**INFORME DE  
AUDITORÍA TÉCNICA EXTERNA  
LM-AT-93-08**

**EVALUACIÓN DE PRACTICAS CONSTRUCTIVAS DE  
CONSERVACIÓN VIAL EN LAS RUTAS 131, 742 Y 21 Y  
PESAJE DE VAGONETAS DE MEZCLA ASFÁLTICA EN LA  
RUTA 131.  
PROYECTO DE CONSERVACIÓN VIAL DE LA RED VIAL  
NACIONAL. LICITACIÓN PÚBLICA LP-01-05**

**Noviembre 2008.**

**Figura 2. Corte de la junta longitudinal**

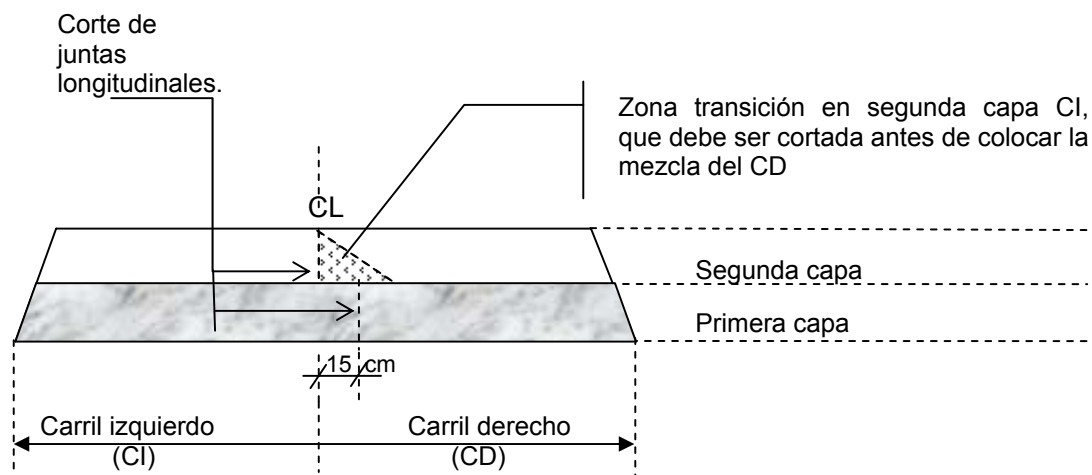
Con la aprobación de la Organización de Inspección, se extendió la capa del carril izquierdo, sin haberse realizado el corte a la junta longitudinal de la segunda capa del carril adyacente, incumplándose la Especificación Especial de Conservación Vial M-45(A) Pavimento Bituminoso en caliente, del Cartel de la Licitación No. LP-01-2005. Cito:

*“Se deberá completar la construcción de carriles de tránsito adyacentes, al mismo nivel de rasante, dentro de un plazo máximo de 24 horas.....”.*

*“.....En caso contrario el Contratista deberá realizar un corte vertical a lo largo de la junta longitudinal para colocar la capa adyacente.....”* (el subrayado no es del texto original).

Según lo argumenta la Organización de Inspección, cortar la junta longitudinal, no es una práctica constructiva usual en el País.

Las buenas prácticas constructivas recomiendan, que siempre que resulte posible, después de haber extendido y compactado una franja, la adyacente debe ser extendida mientras el borde de la anterior aún se encuentre caliente y en condiciones de ser compactado, con el fin de evitar la ejecución de una junta longitudinal en frío; sin embargo, cuando esto no es posible, debe dejarse una zona de transición entre los dos niveles de los carriles adyacentes (por seguridad para el usuario) y en el menor tiempo posible deberá extenderse el carril adyacente realizando previamente el corte de la zona de aplanamiento y creando la junta longitudinal.

**Fotografía 11. Riego de imprimación. Construcción de la primera capa del tratamiento superficial TS-2.**

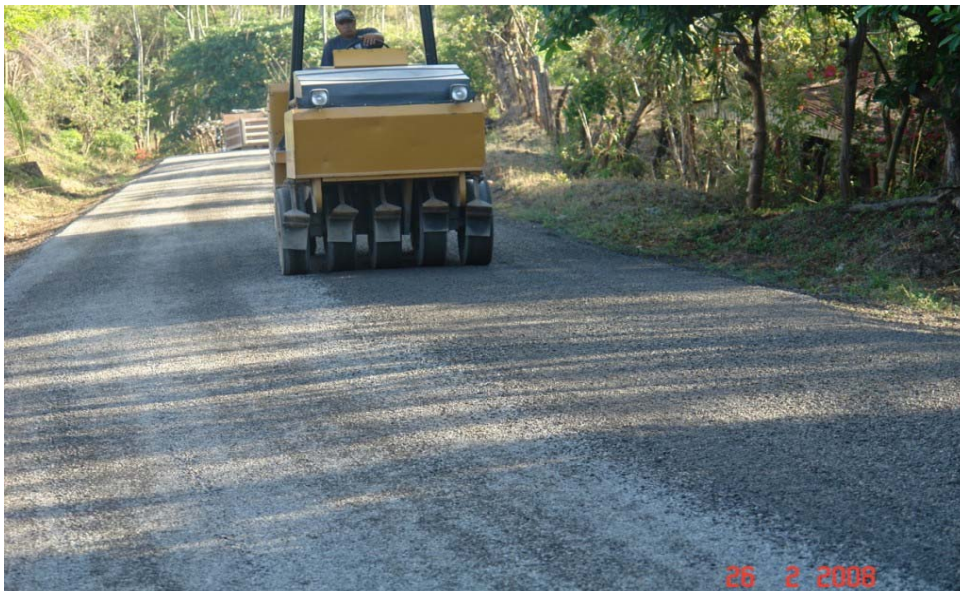
Fotografía 10. Aspecto general de un tramo con tratamiento superficial terminado y no barrido.

Figura 4. Ubicación de los sitios donde se extrajeron núcleos de capa asfáltica

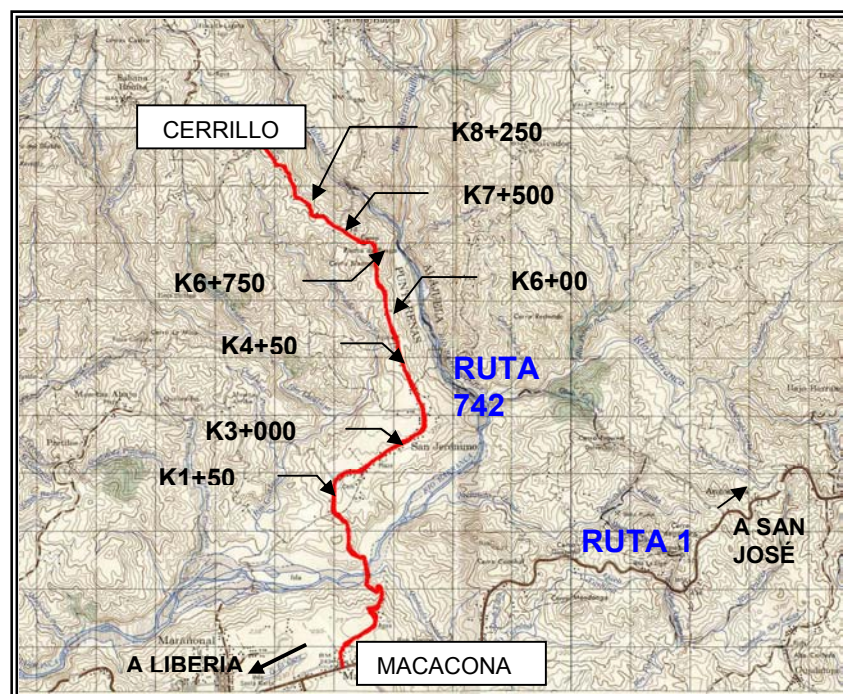
**Hallazgo No. 1. El uso de mezcla asfáltica para nivelar una vía de tratamiento superficial deteriorado entre Macacona y Cerrillos no está definido en el contrato ni en las especificaciones.**

El equipo auditor observó en el último tramo de la Sección de Control (cerca de Cerrillos), una carpeta asfáltica colocada a todo lo ancho de la calzada, que según informa la Inspección, cumple la función de capa nivelatoria. Con el fin de determinar en qué otros sitios de la vía se construyó esta capa y determinar su espesor, se extrajeron 9 núcleos de pavimento (capa de concreto asfáltico y capas de tratamiento superficial) desde el puente sobre el Río Barranca hasta Cerrillos. En la Figura 4 se presenta la localización de los sitios donde se extrajeron los núcleos.

**Figura 5. Espesor de la capa de rodadura de acuerdo a núcleos**

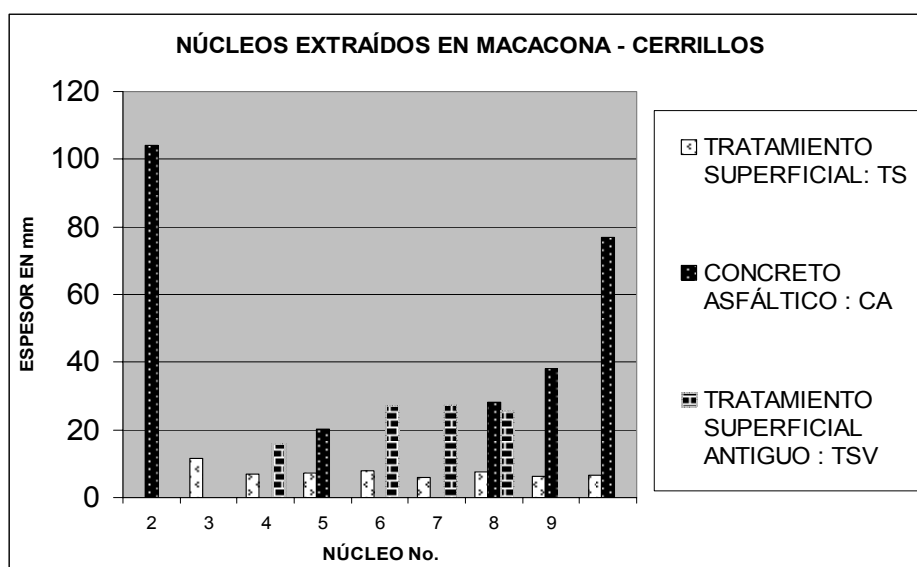
En la tabla 4 se presenta el espesor de las capas asfálticas obtenido de cada núcleo y en la figura 5 un esquema de la estructura encontrada.

El Organismo de Inspección informó al Equipo Auditor, que la capa de concreto asfáltico se colocó para corregir deformaciones que presentaba la superficie de rodadura. No se evaluó otra alternativa porque consideró que trabajar el reacondicionamiento de la calzada M-30 (A) resulta costoso por la estabilización de la base. Al solicitarse la valoración económica, se nos informa que no fue hecha.

“ 6. RECOMENDACIONES.

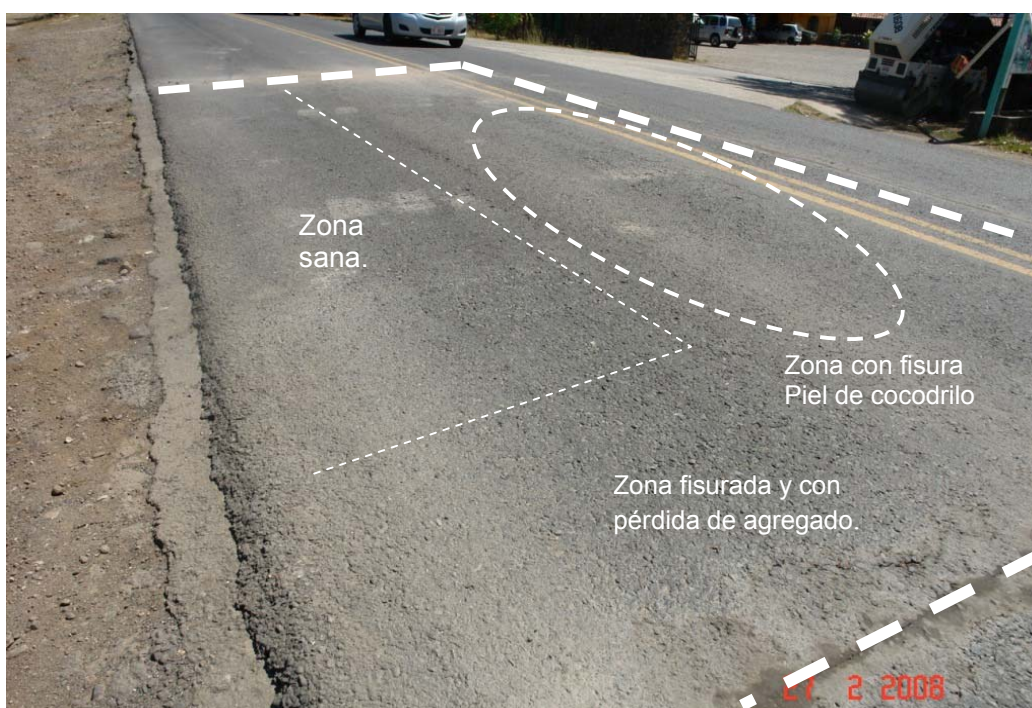
El Ministerio de Obras Públicas, Transporte, Vivienda y Desarrollo Urbano de la República del Salvador, realizó una “Revisión del Manual Centro Americano de Mantenimiento de Carreteras de la SIECA” para definir su aplicabilidad en la práctica ingenieril de El Salvador. En esta revisión, se comparan las prácticas de bacheo en el Manual del SIECA con los procedimientos recomendados por el Asphalt Institute (AI) y la Federal Highway Administration (FHWA).

En las recomendaciones del documento, se hace la siguiente recomendación para bacheo:

Con base a lo indicado por el Asphalt Institute y la Federal Highway Administration, la UIDV recomienda que adicionalmente a lo indicado en SIECA en relación con los trabajos de bacheo y sellado de grietas, deberán realizarse las siguientes actividades:

**Fotografías 11 y 12. Obsérvese el tratamiento superficial antiguo de una gradación más gruesa que el recientemente aplicado**

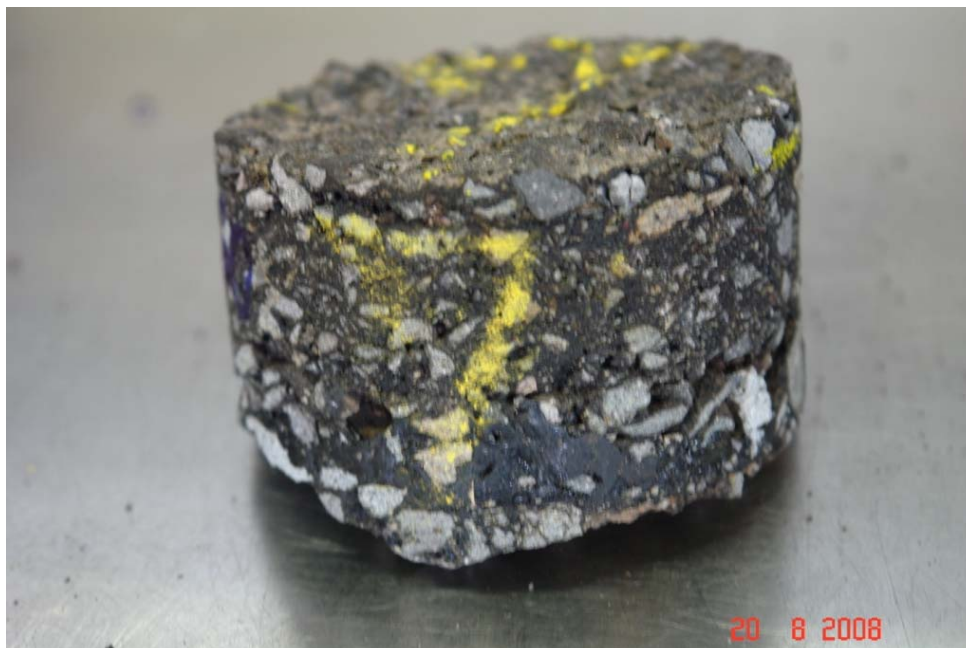
ESPESOR (mm)	MATERIAL
	6.01	Tratamiento Superficial
	27.62	Tratamiento superficial antiguo.

#### Fotografías 15 y 16

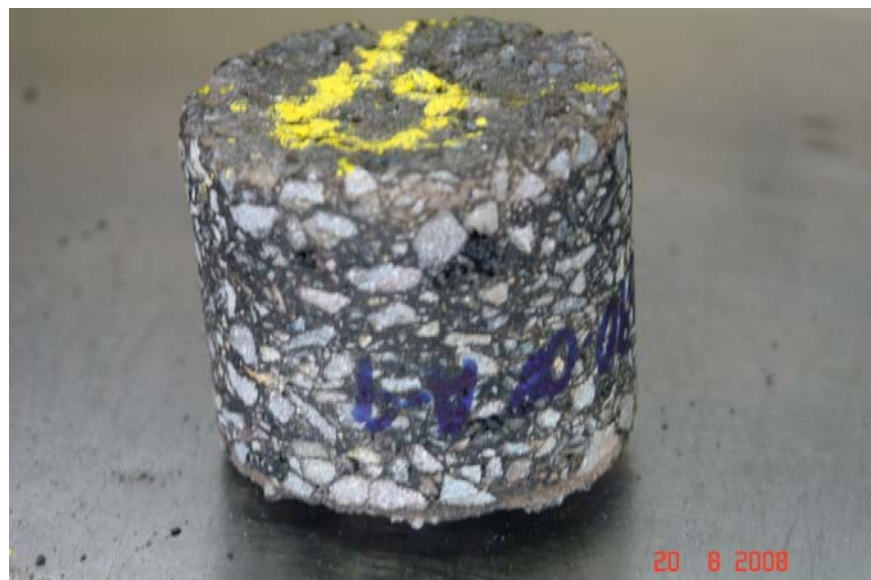
Con facilidad se puede desprender el agregado del tratamiento superficial. No hubo suficiente adherencia entre agregado y emulsión
